INFORME DE HITO DE CONTROL
N° 028-2020-OCI/2911-SCC

**“SERVICIO DE EJECUCIÓN Y MANTENIMIENTO
PERIODICO Y RUTINARIO DEL CAMINO VECINAL
TRAMOS PRIORIZADOS EN EL MARCO DEL DECRETO
DE URGENCIA N° 070-2020 DE LA PROVINCIA DE
HUARMEY, TRAMO: TRAYECTORIA: EMP. AN-109
(TAYCA) - EMP. AN-1141 (QUILLAPAMPA). (23,65 km)”**

**HITO N° 3 – INFORME MENSUAL N° 1, EJECUCION DEL
MANTENIMIENTO PERIÓDICO**

FIGURA N° 8

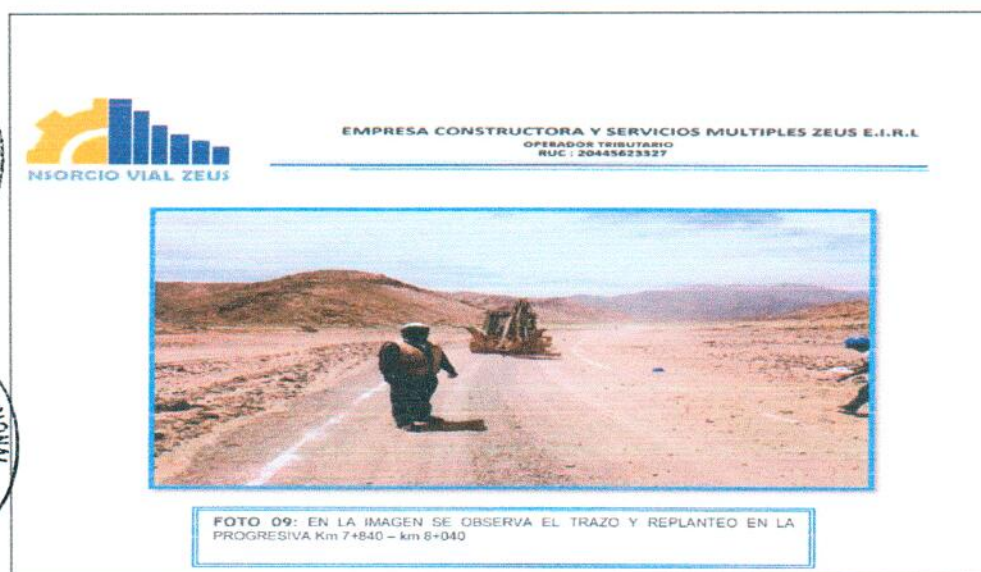
En el informe mensual n.º 1 presentada por el contratista mediante Carta n.º 12-2020- Consorcio Vial Zeus/DU.070-2020, de fecha 10 de noviembre de 2020, se puede evidenciar que las fotografías presentadas no se encuentran fechadas y no muestran que estén referenciadas. Como se muestran en las siguientes figuras:

CAUSALES	PENALIDAD (FORMA DE CALCULO)	PROCEDIMIENTO DE COBRO
...	...	...
No presentar en los informes fotos y videos de cada día fechados y georreferenciados	Se aplicara 0.50 de la UIT por cada informe	Se descontara en cada pago conforme al informe del supervisor.
